Objet : Diagnostic sommaire – Estimation sommaire

Le présent rapport est établi par SYMETRIK sur le chalet
chantier déserté depuis fin 2015.

ETAT DES LIEUX

Le présent rapport est établi par GENIUM INGENIERIE pour une constatation des dégâts occasionnés par les défauts de réalisation et suite au gel des canalisations du chalet

Référence n° 100-E3-RS1/B
Echelle 1:100
Dessin PF
Format A3
Date de création 18.07.2015

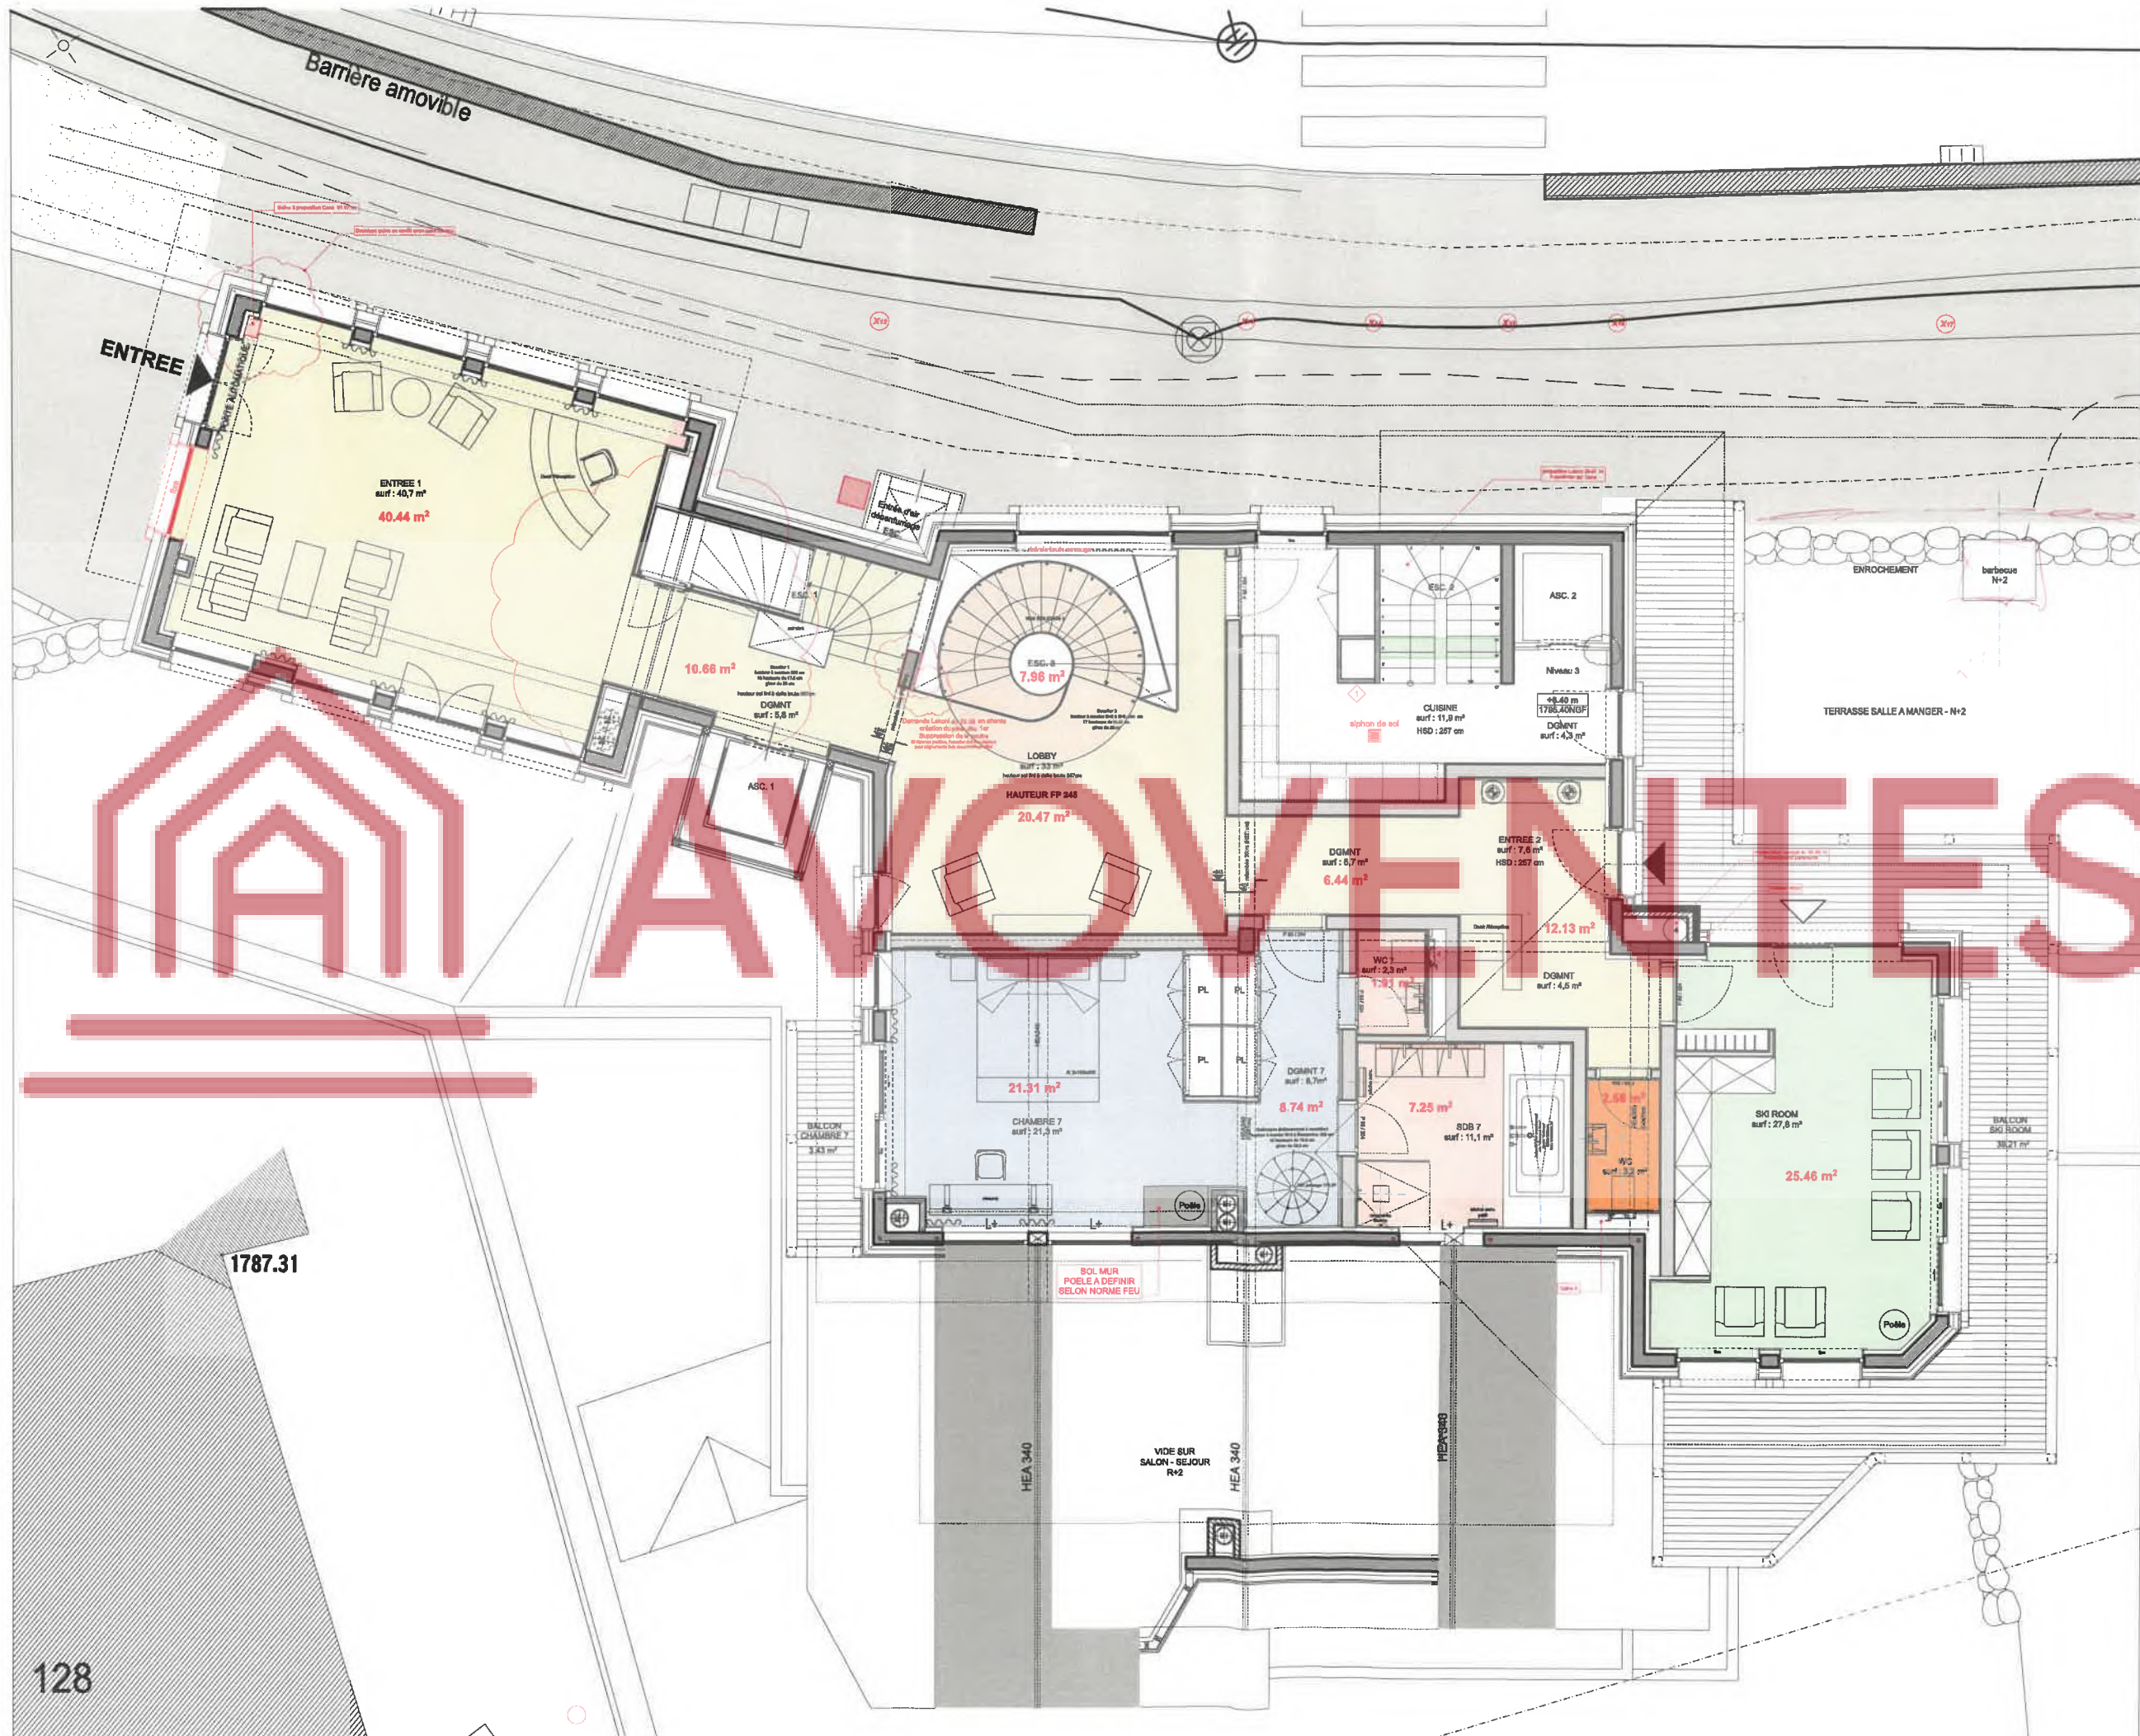
2	100E3RS1B		Installation non terminée

#	Plan	Localisation	Description	Pour le	Levée le
3	100E3RS1B		Hors service		
4	100E3RS1B		Absence blocs de secours		
5	100E3RS1B		Installation TV NON VENTILÉE		
6	100E3RS1B		Débouchage réservations

#	Plan	Localisation	Description	Pour le	Levée le
7	100E3RS1B		Repérage VDI et nettoyage des installations		
8	100E3RS1B		Installation non terminée		
10	100E3RS1B		Installation non terminée		
11	100E3RS1B		Volumes sdb

#	Plan	Localisation	Description	Pour le	Levée le
12	100E3RS1B		Fil électrique sans isolant		
14	100E3RS1B		Absence BAES		
15	100E3RS1B		Fil électrique sans isolant		
1	100E4RS1C		Absence boîte de raccordement		
2	100E4RS1C		Distance prise de. Courant volumes sdb

#	Plan	Localisation	Description	Pour le	Levée le
 13	100E3RS1B		Non terminé 		
 16	100E3RS1B		Non terminé 		
17	100E3RS1B		Presence de gaz dans la piece Ventilation.?		
 1	100SS1RS1		Équipements clim HS

Référence n° 100-E4-RS1/C
Echelle 1:100
Dessin PF
Format A3
Date de création 18.07.2015

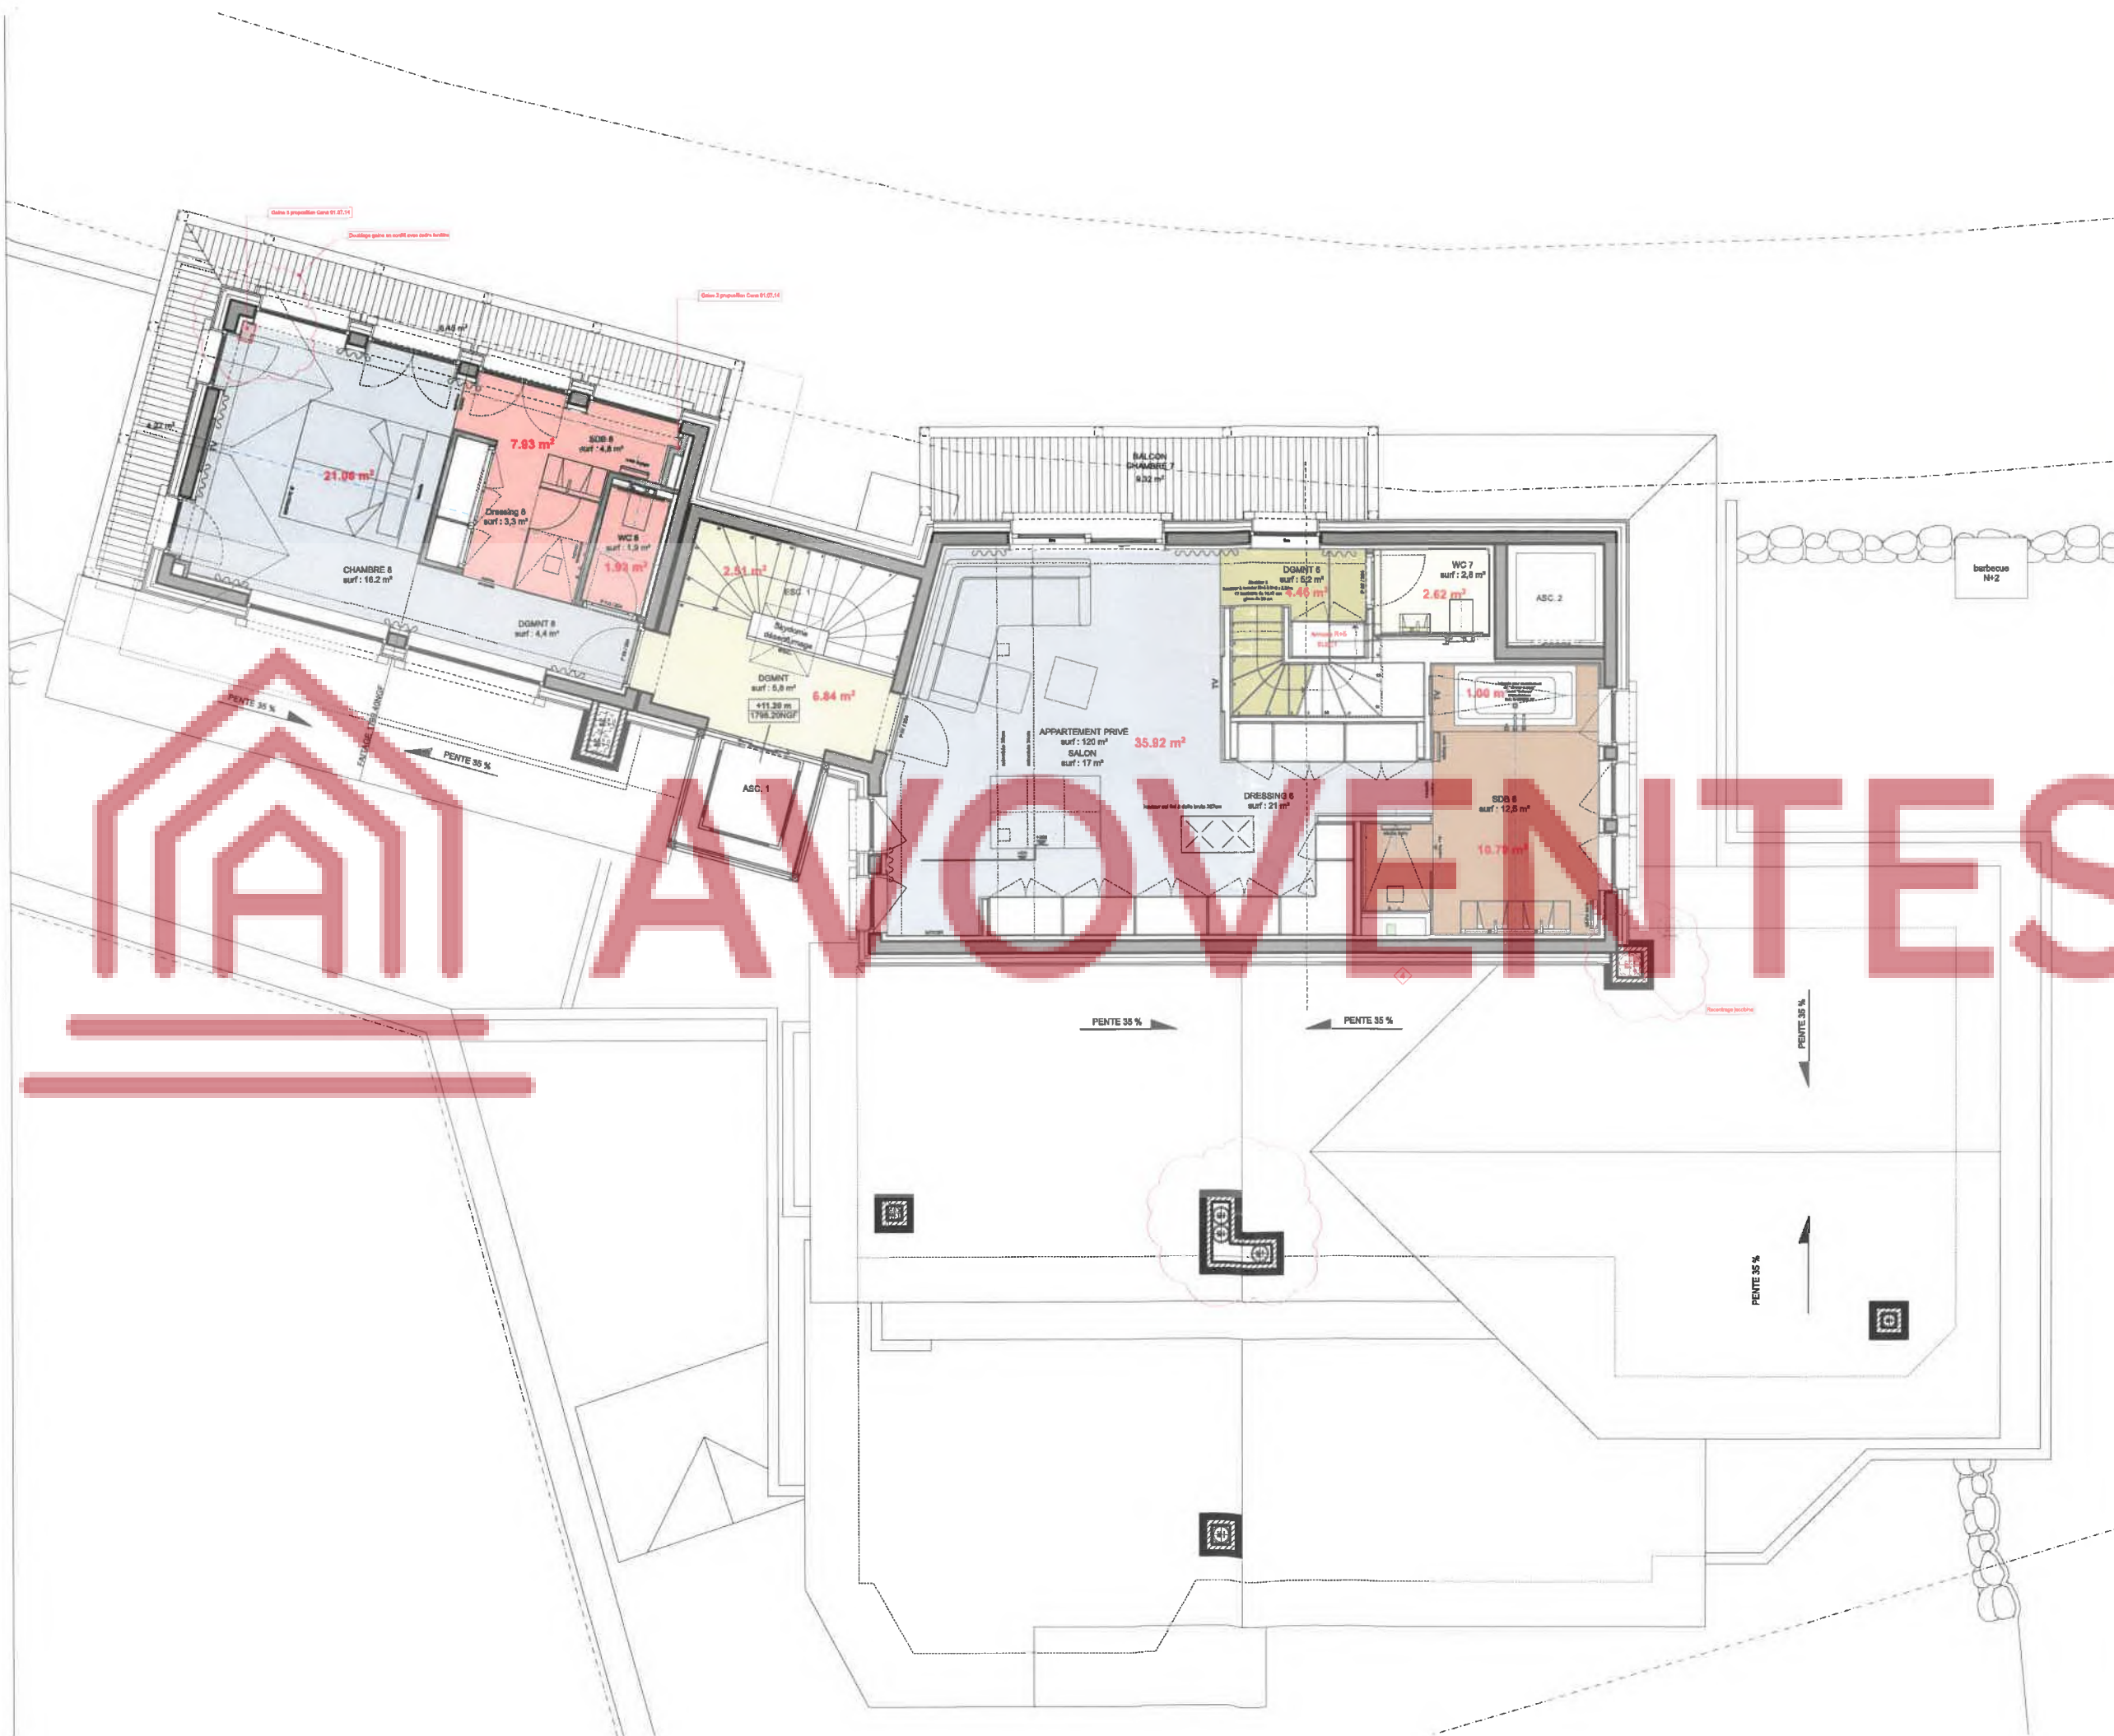
#	Plan	Localisation	Description	Pour le	Levée le
3	100E4RS1C		Repérage DI 		
4	100E4RS1C				
5	100E4RS1C				
6	100E4RS1C				
7	100E4RS1C		Absence BAES

#	Plan	Localisation	Description	Pour le	Levée le
8	100E4RS1C		Niveau éclairage ? Luminaires balisage
